水庫集水區保育治理工程生態檢核表 主表(1/2)

工程基本資料	工程名稱 (編號)	大埔區第 166 林班野溪處理二期工程 (104 嘉治域字第 1 號)		設計單位	捷新工程顧問有限公司
	工程期程	(1)自開工日起 24 日曆天內提送初步設計報告。 (2)自初步設計報告核定後 12 日曆天內提送細部設計報告。 (3)自細部設計書圖核定後 12 日曆天內提內工程設計書。 (4)上開工作完成期限為 48 日曆天		監造廠商	捷新工程顧問有限公司
	治理機關	林務局嘉義林區管理處 治山課		營造廠商	佳錡營造工程有限公司
	基地位置	地點： <u>嘉義縣阿里山鄉達邦村</u> 集水區： <u>曾文溪</u> 水系： <u> </u> 段： <u> </u> TWD97 座標 X： <u>221532</u> Y： <u>2591978</u>		工程預算/ 經費	8,727,880 元整
	工程緣由目的	本計畫區位於阿里山鄉達邦村日野賀山區內，屬曾文溪上游野溪，因該處受豪雨沖刷，造成河道兩側邊坡基脚掏刷，為確保既有箱涵和固床工工程能保有其功效，及對環境保育及人民生命財產安全因而施作護岸及固床工工程。			
	工程類型	☐ 自然復育、 ☐ 坡地整治、 ☒ 溪流整治、 ☐ 清淤疏通、 ☐ 結構物改善、 ☐ 其他			
	工程內容	1. 固床工 共 4 座 結束工 共 1 座 2. A 式護岸 H=4.0~3.5m L=71m、H=5.0~3.5m L=21m 3. 乾砌石護岸 A=438m ² 4. 拋填塊石 A=604m ² 5. PC 路面修復 A=200m ² t=20cm 6. 坡面植生 A=270m ² 7. 種植苗木共 100 株			
預期效益	☒ 保全對象(複選): ☐ 民眾(☐ 社區 ☐ 學校 ☐ 部落 ☐) ☒ 產業(☐ 農作物 ☐ 果園 ☒ 林地) ☒ 交通(☐ 橋梁 ☐ 道路 ☒ 箱涵) ☒ 工程設施 (☐ 水庫 ☐ 攔砂壩 ☒ 固床設施 ☐ 護岸) ☐ 其他:				
核定階段	生態評估	進行之項目： ☒ 現況概述、 ☐ 生態影響、 ☐ 保育對策			附表 P-01
	未作項目補充說明:				
設計階段	團隊組成	☒ 是 ☐ 否有生態專業人員進行生態評析			附表 D-01

附表 D-02 生態專業人員現場勘查紀錄表

迴避工區下游右岸的大葉楠大樹

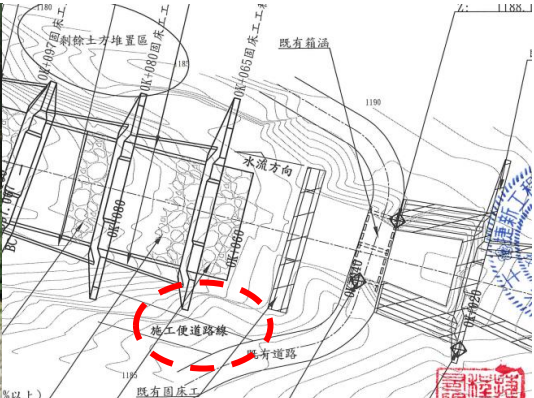
項目	新建工程 /生態議題	生態影響預測	保育對策
1	新設 6 座床工	橫向構造物阻隔水域生物上溯遷移的路徑	[減輕]固床工之下游處拋石堆疊成斜坡式，以減低落差，有利水域生物上溯
2	植生及苗木栽植	栽植外來種及不適應工區環境的樹種，不利植被回復	[減輕]植生樹種需選擇符合現地環境條件的種類 [減輕] 撒播草籽採用五節芒、百喜草，百慕達草，類地毯草等原生或無入侵性的外來草種
3	工區下游右岸的大葉楠大樹	工程施作砍除大樹	[迴避]工程未在大葉楠大樹位置設置護岸
4	溪流的橫向連結性	護岸的設置阻隔野生動物往來溪流及陸域環境	[減輕]右側凸岸(無沖刷崩塌現象)處，不開挖邊坡及不施作護岸保留自然邊坡，兼作動物通道
5	護岸後方回填土區的植被回復	施工過程搬移土方，回填後表層土壤缺乏種子且土質不佳，植被回復較慢	[減輕]施工前先保留表土，施作完成後再將表土拌合種子，作為回填土，表土回鋪後不夯實或機具壓輓
